Informazione Tecnica

Kit Catena TCK42CRD - 2.5 YD25DDTi

Differenze di progettazione tra FAI e Originale

TB0055

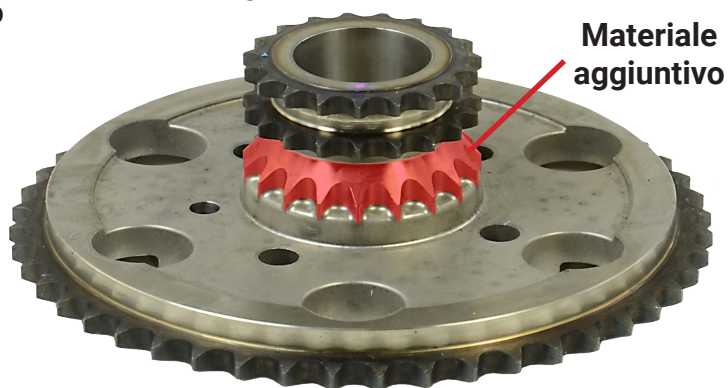
L'immagine sotto mostra la ruota dentata della pompa di iniezione che è stata prodotta da FAI rispetto al design originale del produttore.

La ruota dentata fornita da FAI è una sostituzione diretta, l'unica differenza sono il materiale e i metodi di produzione utilizzati durante la fabbricazione.

La ruota dentata FAI è rinforzata utilizzando acciaio forgiato anziché polvere di metallo. A causa della maggiore resistenza della versione FAI, la giunzione tra la ruota dentata duplex e quella simplex non necessita di materiale aggiuntivo, come indicato nella figura qui di seguito.
